改善箇所説明図

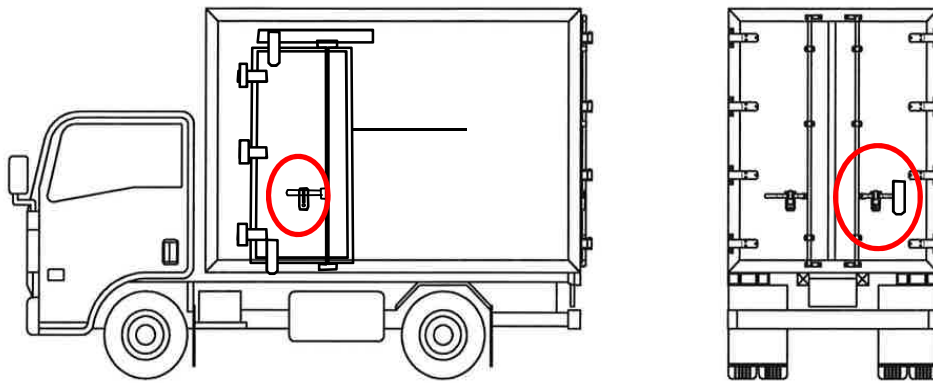
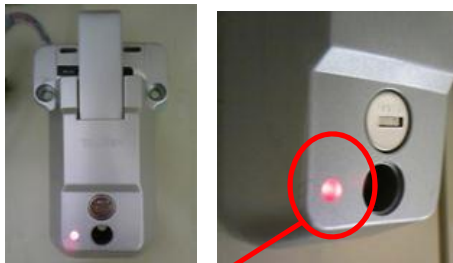
基準不適合発生箇所

バン型荷台の荷室ドア施錠装置の施錠確認ランプの灯色が不適切なため、リモコンキーにて施錠装置を開錠した場合、当該赤色ランプが点灯した状態で走行することが可能であることから、道路運送車両の保安基準第42条で定めるその他の灯火等の制限に抵触する。

改善措置の内容

全車両、施錠確認ランプの灯色を緑色にした対策品に交換する。
